美浜発電所審査資料 参考資料② R0	
提出年月日	2020年 3月 2日

美浜発電所原子炉施設保安規定に係る説明資料

新規制基準適合性審査に係る審査会合資料

関西電力株式会社

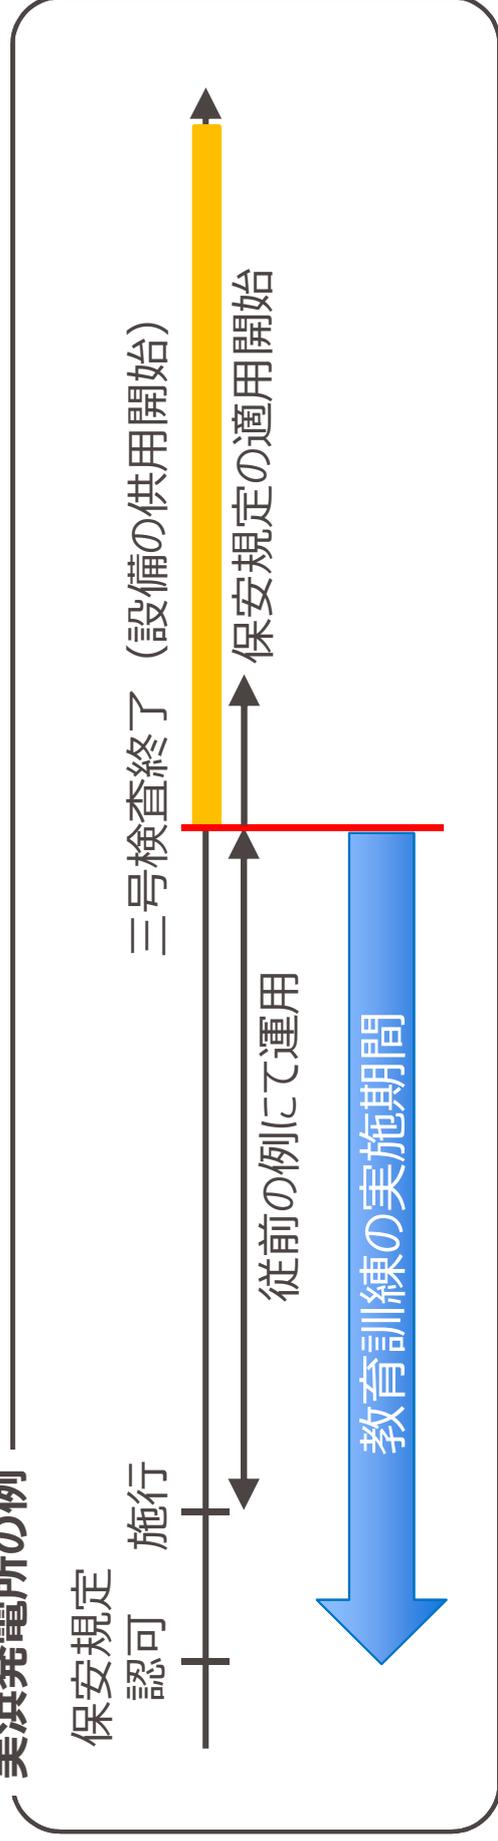
○重大事故等対処施設の使用開始前<sup>1</sup>にあらかじめ実施する教育および訓練について、「あらかじめ」のタイミングについて説明すること

⇒ 「あらかじめ」のタイミングについては、S A 設備および S A 時の手順の保安規定の適用開始時期<sup>※1</sup>と同様、原子炉に燃料を装荷する前の使用前検査（三号検査<sup>※2</sup>）が終了となる Q A 検査による最終的な確認を受けた日までとする。

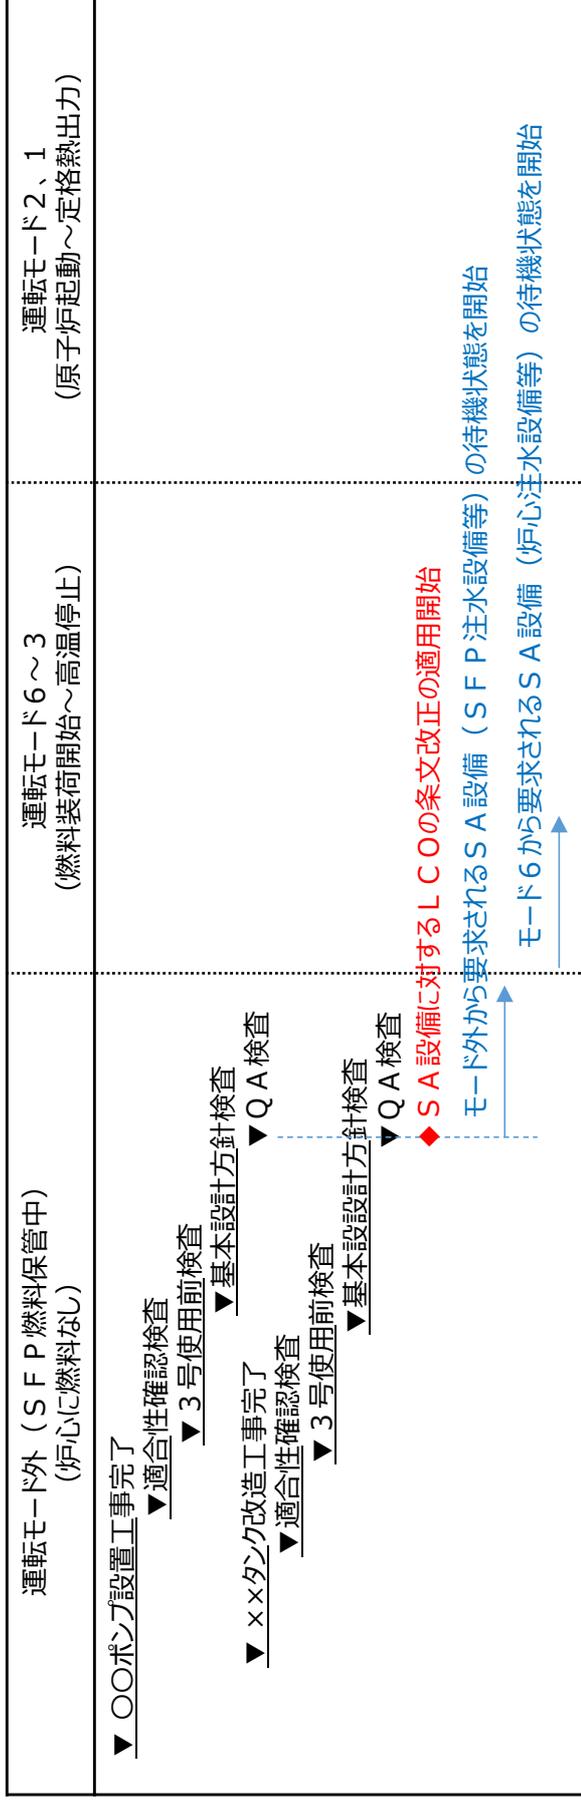
論点①「重大事故等対処施設の使用を開始するに当たっては、あらかじめ」とはいつまでか。

論点②「あらかじめ必要な教育及び訓練」とはどのような内容か。

S A 設備の使用にあたっては、あらかじめ LCO が適用され、設備の待機状態が維持されるが、併せて適切な力量を持った要員も確保する必要があるため、要員への必要力量を付与する「あらかじめ必要な教育訓練」についても、LCO が適用開始される日 (使用前検査終了日等) までに実施する。

# 4. コメント③：火山灰対策に係るSG仮設中圧ポンプによる八項対応の解析結果(1/5)

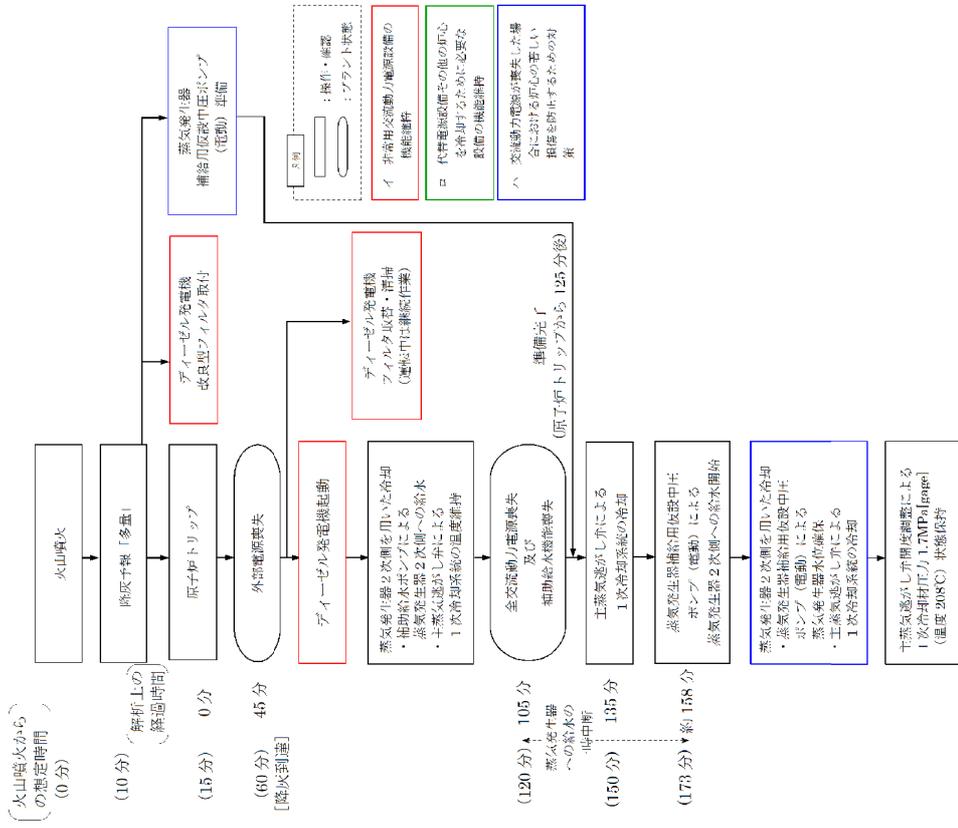
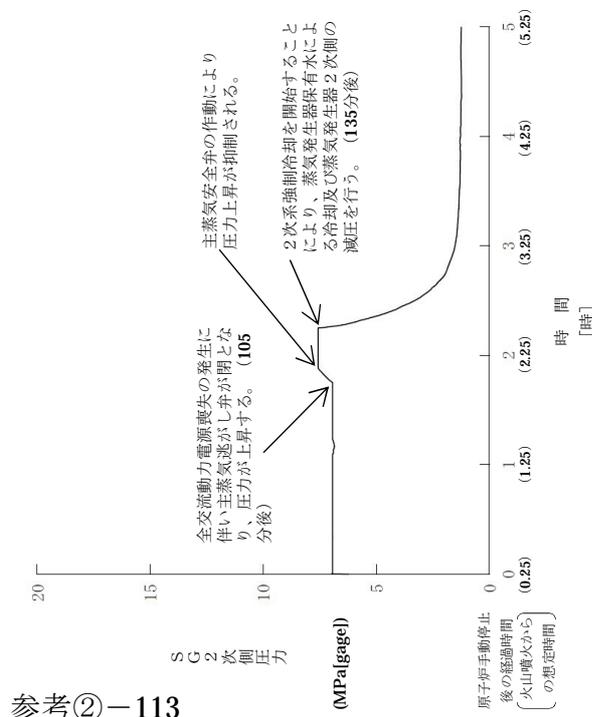
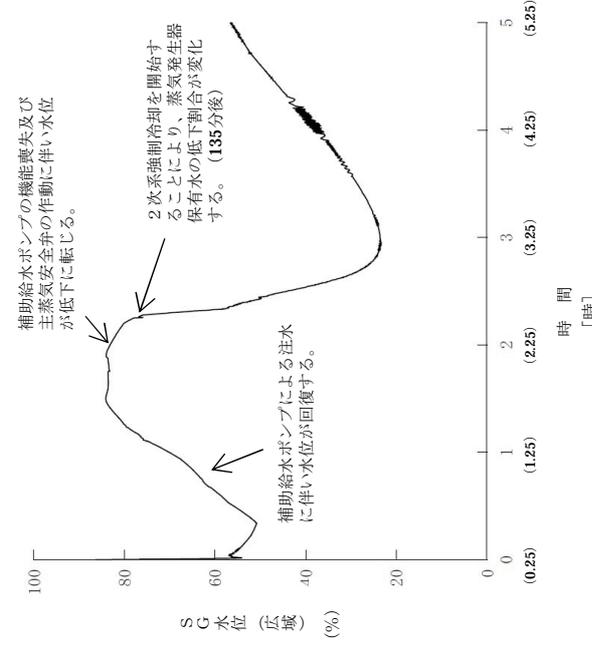
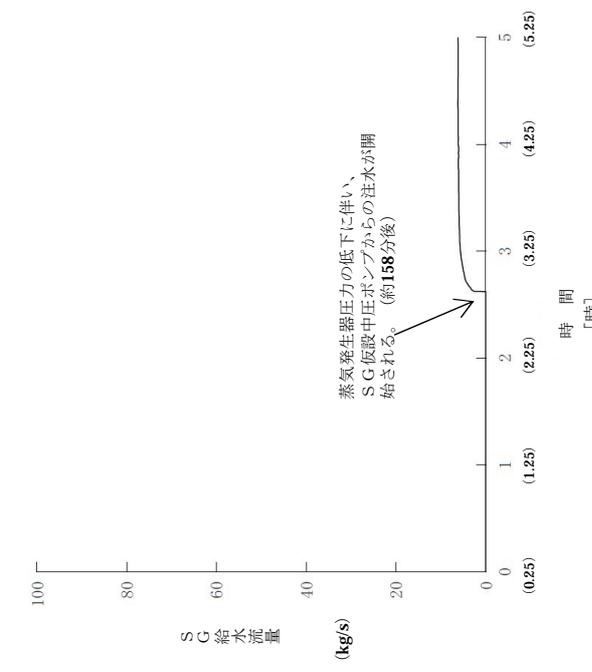
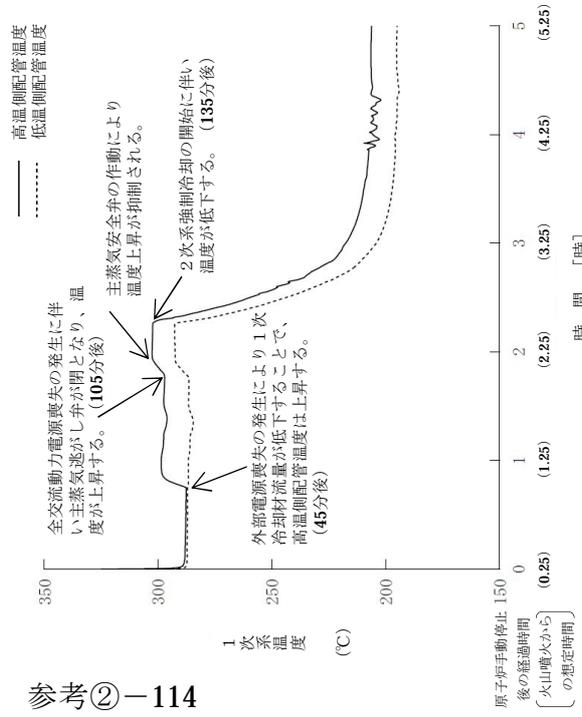
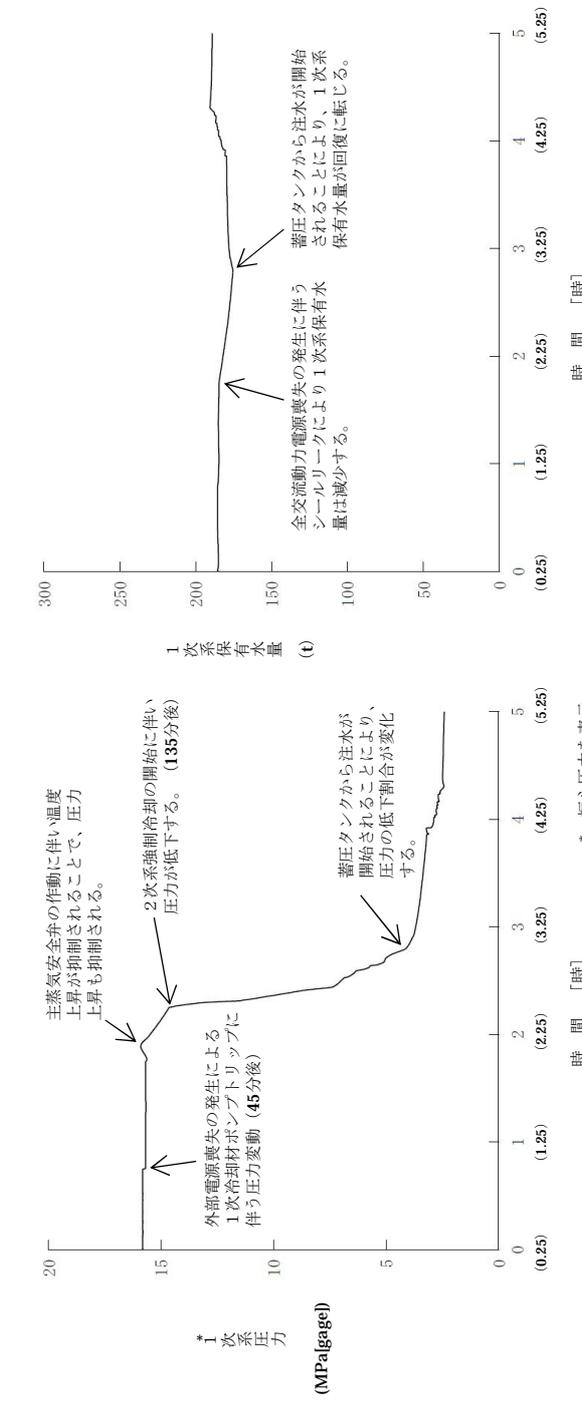
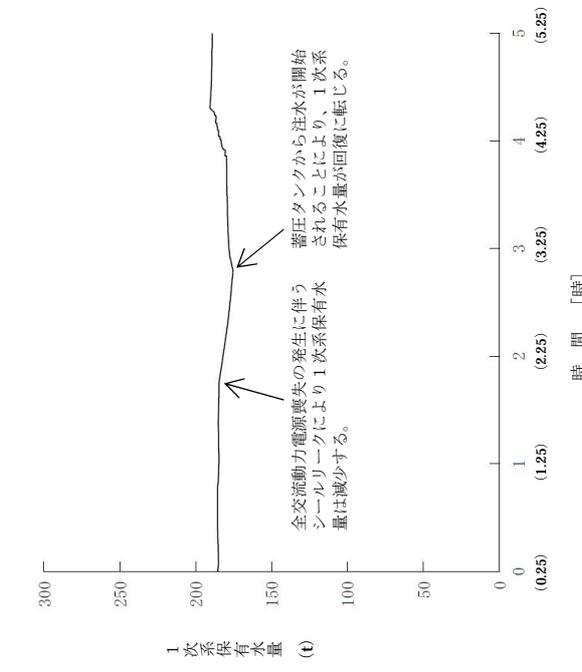
八項で想定するシナリオに即した解析を実施した結果、SGへの給水が停止することによりSGの水位が一時的に低下するものの、SG仮設中圧ポンプによる注水の効果により、炉心の著しい損傷に至らないことを確認した。以下に主要解析条件および対応手順と事象進展を示す。

SG仮設中圧ポンプによる蒸気発生器への注水により蒸気発生器2次側の保有水が確保できること、1次系の保有水が十分確保されていること、主蒸気安全弁の作動及び主蒸気逃がし弁による2次系強制冷却により1次系の自然循環が維持されることから、継続的な炉心冷却が可能であり、炉心の著しい損傷を防止できる。

以降は、1次系圧力**1.7MPa[gage]**にて蓄圧タンク出口弁を閉止し、1次系温度**170℃**、1次系圧力**0.7MPa[gage]**の状態まで減温・減圧し、安定停止状態に移行する。
